584 der Beilagen zu den Stenographischen Protokollen des Nationalrates XX. GP

Regierungsvorlage

Änderungen betreffend die Anlagen 4 und 6 des Zollübereinkommens über Behälter 1972

AMENDMENTS TO ANNEXES 4 AND 6 TO THE CUSTOMS CONVENTION ON CONTAINERS, 1972

Sketch No. 7**EXAMPLE OF SHEETS FIXED TO SPECIAL-SHAPED FRAMES****Description**

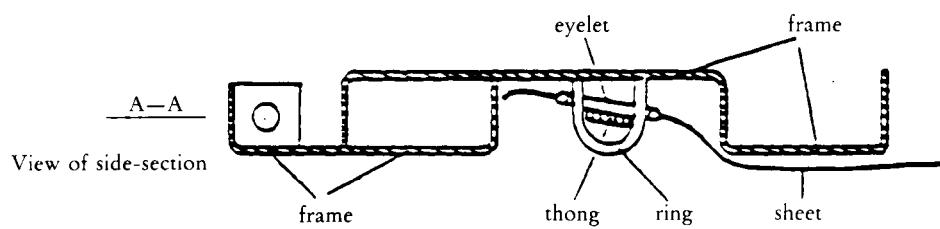
“In cases where the sheet has to be fixed to the frame in a system of construction which otherwise complies with the provisions of paragraph 6 (a) of this Article, a thong can be used as fastening (an example of such a system of construction is given in sketch No. 7 appended to these Regulations). The thong has to comply with the requirements stipulated in paragraph 11 (c) with regard to material, dimensions and shape.”

Insert sketch No. 7 reproduced below after sketch No. 6.

This fastening of the sheet to the container is acceptable provided that the rings are recessed in the profile and do not protrude more than the maximum depth of the profile. The width of the profile shall be as narrow as possible.

Sketch No. 8**SHEET LOCKING SYSTEM AT OPENINGS FOR LOADING AND UNLOADING****Sketch No. 8.1****Sketch No. 8.3****Sketch No. 8.2****Sketch No. 8.4**

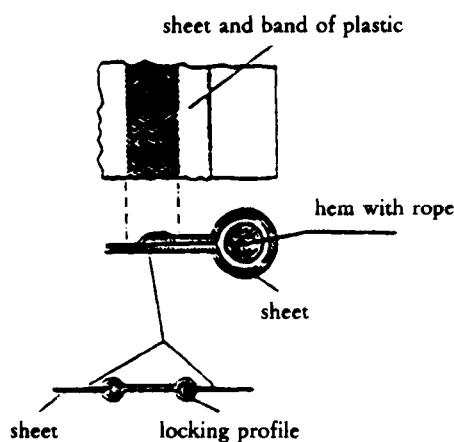
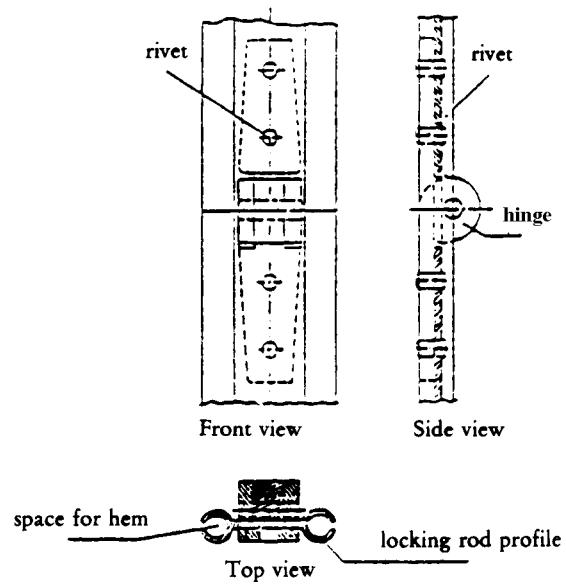
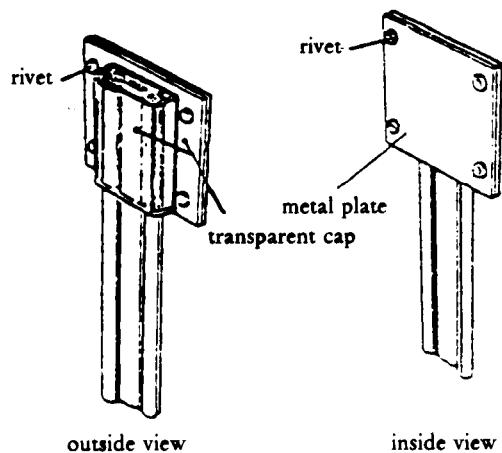
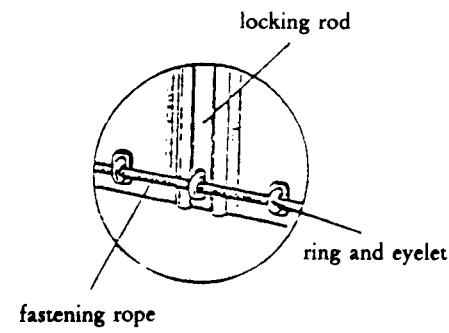
- (b) A special locking system holding the edges of the sheets tightly locked when the container is closed and sealed. The system shall be provided with an opening through which a metal ring mentioned in paragraph 6 of this Article can pass and be secured by the rope mentioned in paragraph 9 of this Article (see sketch No. 8 appended to these Regulations). ”

New sketch No. 8 to Annex 4

Add a new sketch No. 8 to Annex 4. Insert a description of that sketch as follows:

“In this locking system the two edges of the openings in the sheet used for loading and unloading are united by means of an aluminium locking rod. The sheet openings are provided with a hem over its entire length enclosing a rope (see sketch No. 8.1.). This makes it impossible to pull the sheet out of the locking rod’s profile. The hem shall be on the outside and welded in accordance with Annex 4, Article 4, paragraph 4 to the Convention. The edges are to be passed into the open profiles on the aluminium locking rod and slid into two parallel longitudinal channels which should be closed at their lower end. When the locking rod is in its upper position the edges of the sheets are united. At the upper end of the opening the locking rod is stopped by a transparent plastic cap fixed by riveting to the sheet (see sketch No. 8.2.). The locking rod consists of two sections, joined by a riveted hinge, to allow folding for easy fitting and removal. This hinge must be designed in such a way as not to allow the removal of the swivel pin once the system is locked (see sketch No. 8.3.). At the lower part of the locking rod is an opening through which the ring passes. The opening is oval and of a size just sufficient to allow the ring to pass

through it (see sketch No. 8.4.). The fastening rope will be pulled through this ring to secure the locking rod."

Sketch No. 8

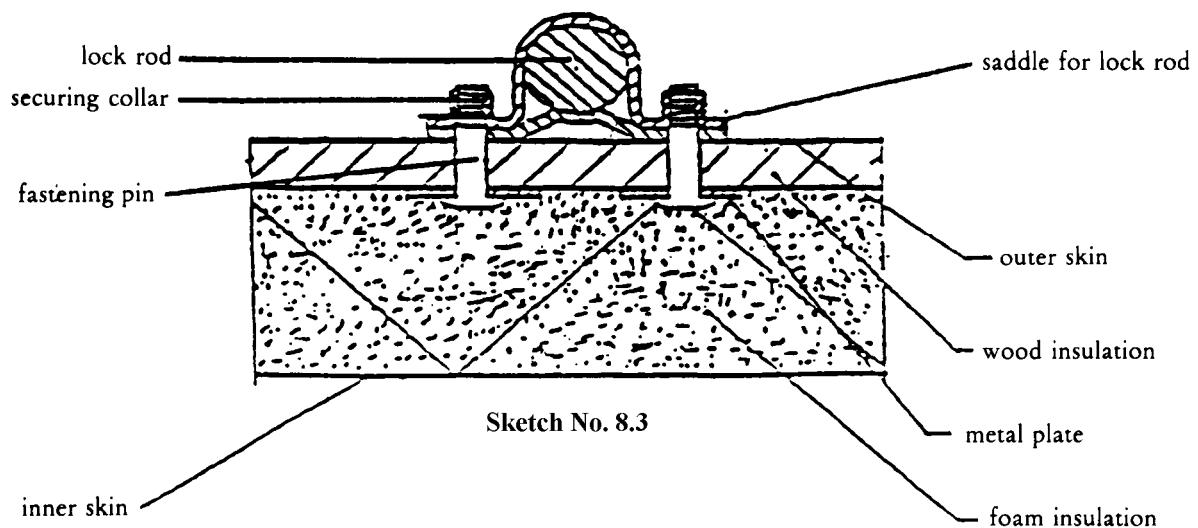
- (ii) A fastening device which is inserted from the inside of the insulated door construction on condition that:
the fastening pin and securing collar of the device are assembled by pneumatic or hydraulic tooling and fixed behind a plate or similar device fitted between the outer layer of the door structure and the insulation;
the head of the fastening pin is not accessible from the inside of the container; and
a sufficient number of securing collars and fastening pins are welded together and the devices cannot be removed without leaving visible signs of tampering (see sketch No. 8 appended to this Annex).

Insert sketch No. 8 reproduced below after sketch No. 7.

EXAMPLE OF A FASTENING DEVICE INSERTED FROM THE INSIDE OF INSULATED DOOR CONSTRUCTION

Croquis N° 8**BÂCHE À OUVERTURE DE CHARGEMENT ET DE DÉCHARGEMENT**

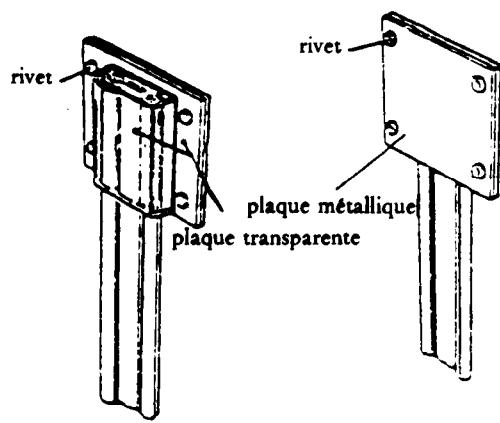
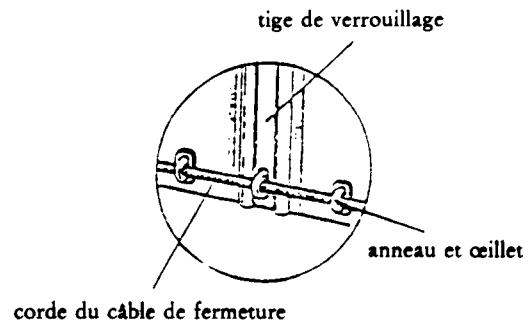
- b) Un système spécial de verrouillage tenant les bords des bâches étroitement serrés lorsque le conteneur est fermé et scellé. Ce système sera muni d'une ouverture à travers laquelle l'anneau de métal visé au paragraphe 6 du présent article pourra passer et être assujetti par la corde ou le câble visé au paragraphe 9 du présent article. (Voir le croquis n° 8 joint au présent Règlement).»

Nouveau croquis n° 8 à l'Annexe 4.

Ajouter un nouveau croquis n° 8 à l'annexe 4. Insérer une description de ce croquis comme suit:

«Avec ce système de verrouillage, les deux bords des ouvertures de la bâche utilisées pour le chargement et le déchargement sont réunis par une tige de verrouillage en aluminium. Sur toute leur longueur, les ouvertures de la bâche sont munies d'une corde ou d'un câble enserrés dans un ourlet (voir croquis 8.1), de telle sorte qu'il est impossible de sortir la bâche de la gorge de la tige de verrouillage. L'ourlet est du côté extérieur et soudé selon les prescriptions du paragraphe 4 de l'article 4 de l'annexe 4 à la Convention. Les bords doivent être introduits dans les gorges de la tige de verrouillage en aluminium puis poussés dans les deux glissières longitudinales parallèles. Quand la tige de verrouillage est en position verticale, les bords de la bâche sont réunis. A la limite supérieure de l'ouverture, la tige de verrouillage est bloquée par une plaque de plastique transparent rivetée à la bâche (voir croquis 8.2). La tige de verrouillage est en deux parties, reliées par une charnière rivetée, ce qui permet de la plier pour la mettre en place ou l'enlever plus facilement. Cette charnière doit être conçue de manière à empêcher que l'on puisse enlever la broche quand le système est verrouillé (voir croquis 8.3). Une ouverture est ménagée en bas de la tige de verrouillage pour laisser passer l'anneau. Cette ouverture est ovale et permet

tout juste le passage de l'anneau (voir croquis 8.4). La corde ou le câble de fermeture sont passés dans cet anneau pour bloquer la tige de verrouillage.»

Croquis N° 8

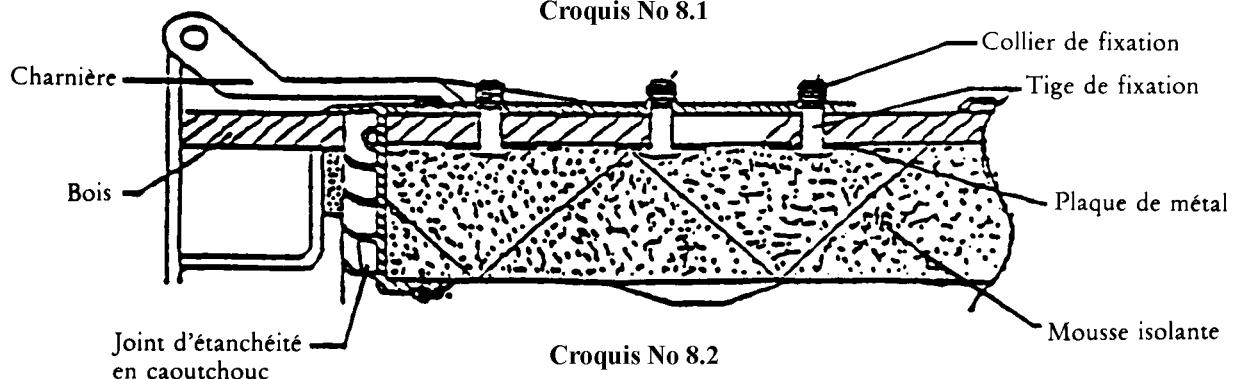
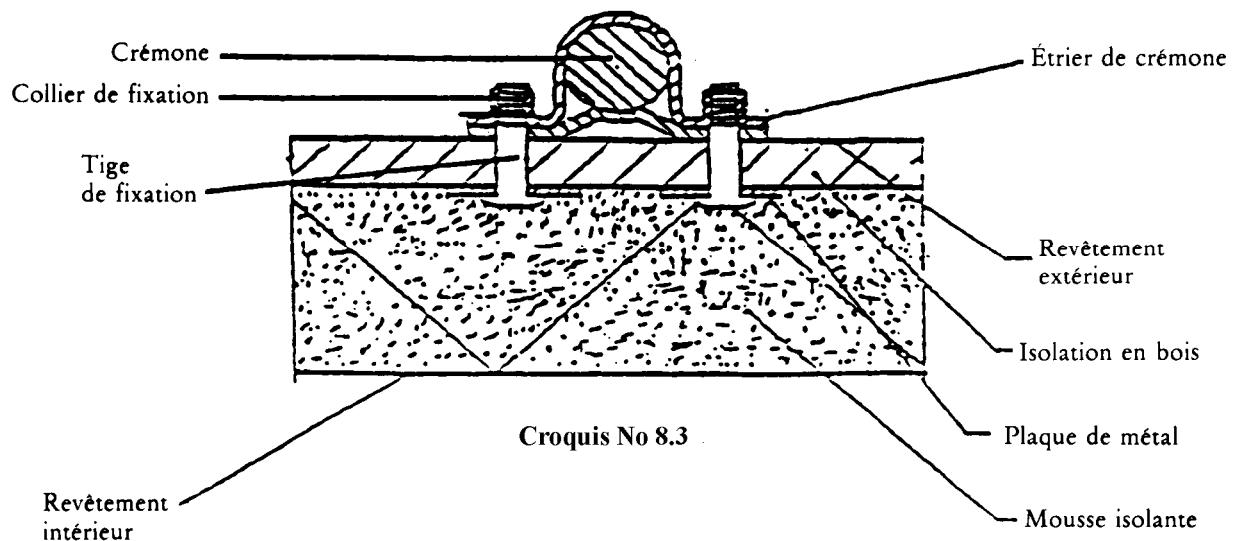
- que la tête de la tige de fixation ne soit pas accessible de l'intérieur du conteneur; et
 - qu'un nombre suffisant de colliers de blocage et de tiges de fixation soient soudés ensemble et qu'il ne soit pas possible d'enlever les dispositifs sans laisser de traces visibles (voir croquis n° 8 joint à la présente annexe).

Insérer le croquis n° 8 reproduit ci-après à la suite du croquis n° 7.

EXEMPLE DE DISPOSITIF DE FIXATION INTRODUIT DE L'INTÉRIEUR DE LA PORTE
ISOLÉE

Zeichnung Nr. 7

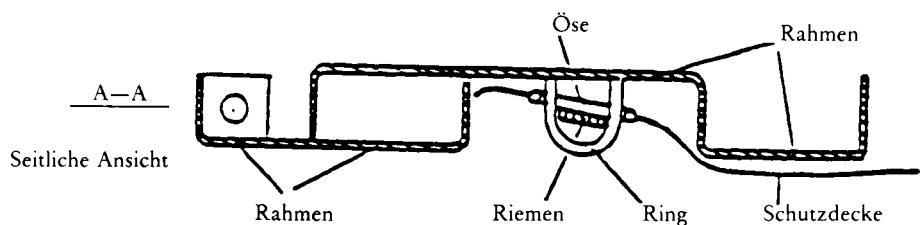
„Wenn die Schutzdecke in einer sonst dem Absatz 6 a) dieses Artikels entsprechenden Befestigungsmethode am Rahmen befestigt werden muß, kann als Befestigungsmittel ein Riemen verwendet werden (als Beispiel einer solchen Befestigungsmethode ist dieser Anlage die Zeichnung Nr. 7 angeschlossen). Der Riemen muß hinsichtlich des Materials, der Abmessungen und der Form den Erfordernissen des Absatzes 11 c) entsprechen.“

Die nachstehende Zeichnung Nr. 7 wird nach der Zeichnung Nr. 6 eingefügt.

Diese Art der Befestigung der Schutzdecke am Behälter kann zugelassen werden, wenn die Ringe im Profil vertieft sind und über die Tiefe des Profils nicht vorstehen. Die Breite des Profils soll so schmal wie möglich sein.

Zeichnung Nr. 8

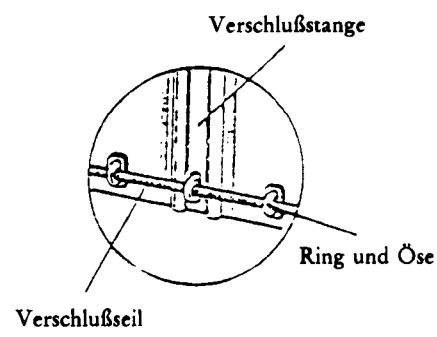
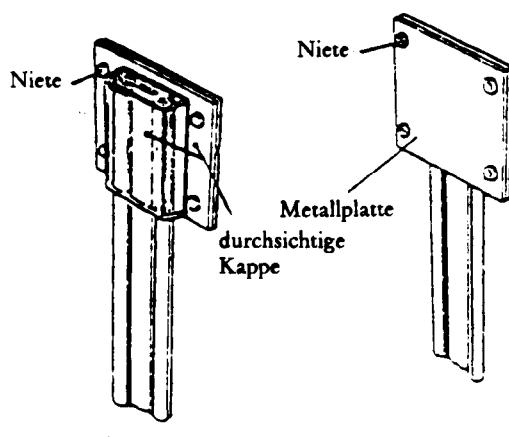
- b) Ein besonderes Schutzdeckenverschlußsystem, durch das die Ränder der Schutzdecken zusammengehalten werden, nachdem der Behälter geschlossen und mit einem Zollverschluß versehen worden ist. Das System ist mit einer Öffnung ausgestattet, durch die ein in Absatz 6 angeführter Metallring gezogen und durch das in Absatz 9 angeführte Seil gesichert werden kann (siehe die diesen Bestimmungen angeschlossene Zeichnung Nr. 8).“

Neue Zeichnung Nr. 8 zur Anlage 4

Die neue Zeichnung Nr. 8 wird der Anlage 4 angefügt. Die nachstehende Beschreibung dieser Zeichnung wird eingefügt:

„Bei diesem Verschlußsystem werden die beiden Ränder an den Öffnungen der Schutzdecke, die zum Beladen und Entladen dienen, mit einer Verschlußstange aus Aluminium verbunden. Die Öffnungen der Schutzdecke sind über ihre ganze Länge mit einem durch einen Saum geführten Seil versehen (Zeichnung 8.1), so daß die Schutzdecke nicht aus dem Verschlußprofil gezogen werden kann. Der Saum ist an der Außenseite angebracht und entsprechend Anlage 4 Artikel 4 Absatz 4 verschweißt. Die Ränder werden in die offenen Profile der Verschlußstange aus Aluminium eingeführt und in zwei über die ganze Länge parallelaufende Kanäle geschoben, die an ihren unteren Enden geschlossen sind. Befindet sich die Verschlußstange in senkrechter Stellung, sind die Ränder der Schutzdecke miteinander verbunden. Die Verschlußstange wird am oberen Ende der Öffnung durch eine an die Schutzdecke genietete durchsichtige Kunststoffkappe gesichert (Zeichnung 8.2). Die Verschlußstange besteht aus zwei Teilen,

die durch ein vernietetes Scharnier verbunden sind, so daß sie durch Zusammenklappen einfacher angebracht oder entfernt werden kann. Dieses Scharnier muß so beschaffen sein, daß der Scharnierbolzen bei angelegtem Zollverschluß nicht entfernt werden kann (Zeichnung 8.3). Am unteren Ende der Verschlußstange befindet sich eine Öffnung, durch die der Ring geführt wird. Die Öffnung ist oval und so klein, daß der Ring gerade durchgesteckt werden kann (Zeichnung 8.4). Das Verschlußteil wird durch diesen Ring gezogen, um die Verschlußstange zu sichern.“
